女川2号機における固体廃棄物処理系固化装置の固化材変更(概要)

【固化材変更の簡略図】

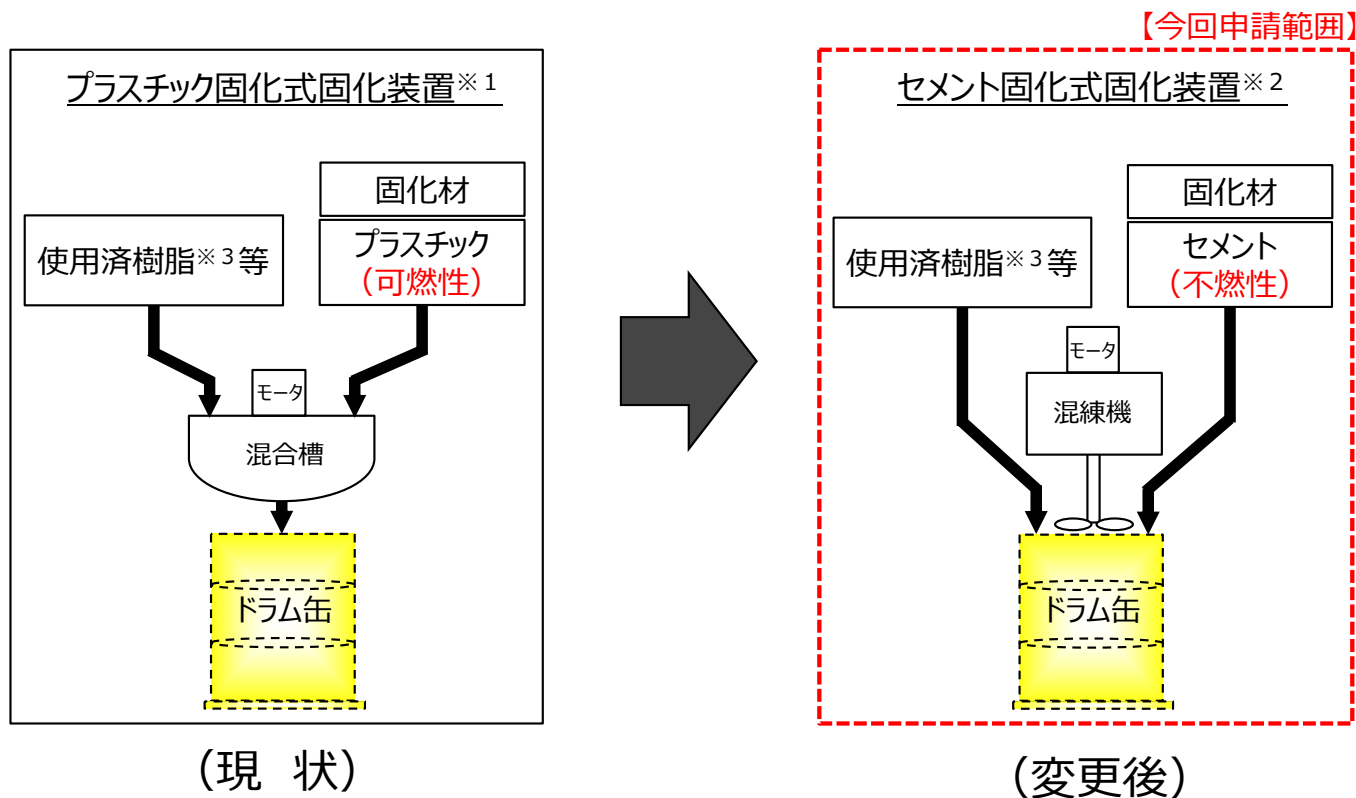
- ※1 固化材にプラスチックを使用する。新規規制基準適合性審査において、固体廃棄物処理系固化装置の固化材に、可燃性であるプラスチックを使用しないことを前提に火災防護対策の確認を受けている。
- ※2 固化材にセメントを使用する。
- ※3 発電所で使用する水を浄化するために使用したイオン交換樹脂
